改善箇所説明図

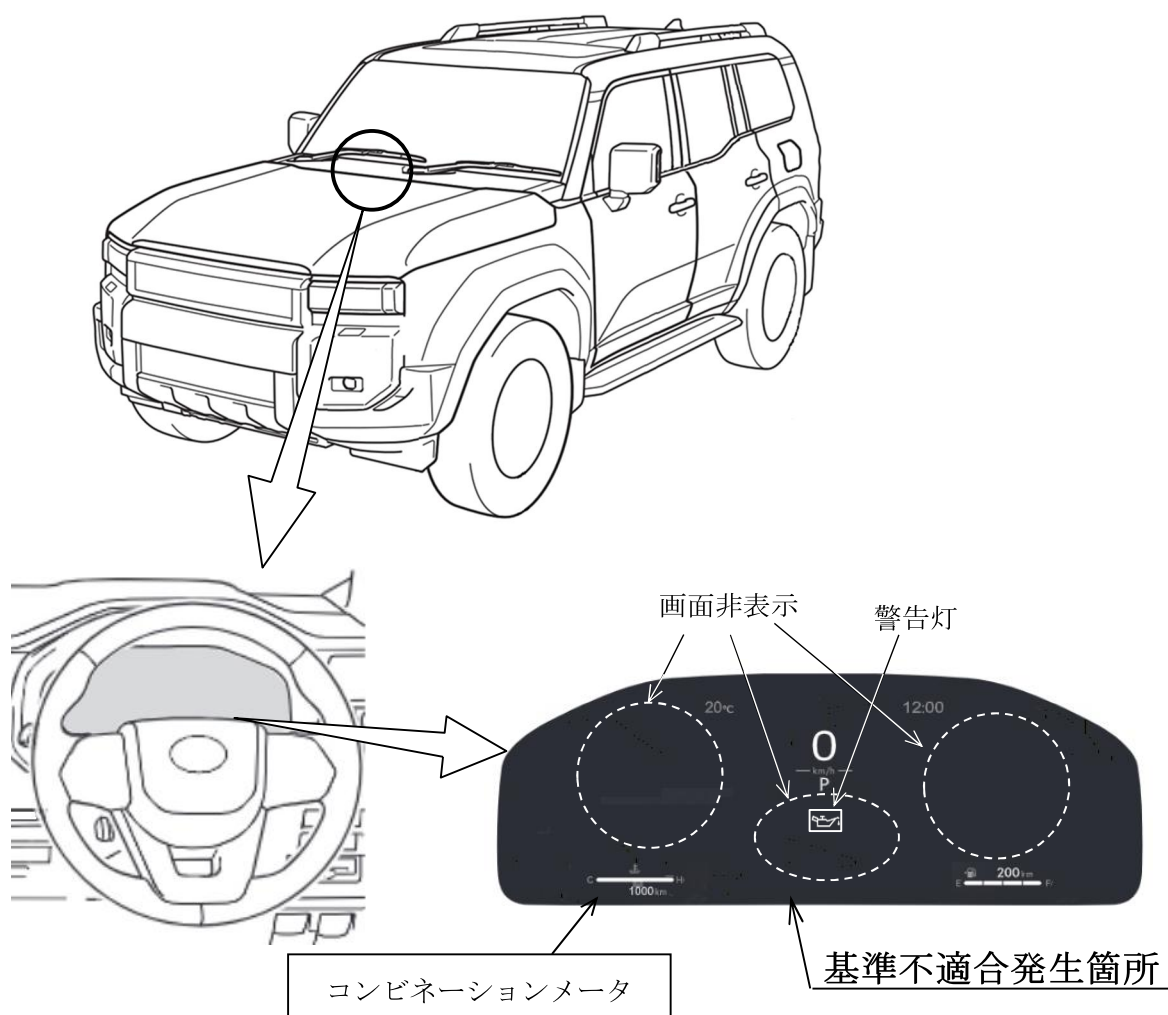
コンビネーションメータにおいて、制御プログラムの検討が不十分なため、始動時にメータが正しく起動せず画面の一部が表示されないことがある。そのため、警告灯等が確認できないおそれがある。

全車両、コンビネーションメータのプログラムを対策仕様に修正する。プログラムの修正は、OTA（無線通信）で遠隔配信し、使用者等にて行う。または販売店にて有線で行う。

識別：弊社のインターネットホームページのリコール等情報対象車両検索に“実施済”と表示する。
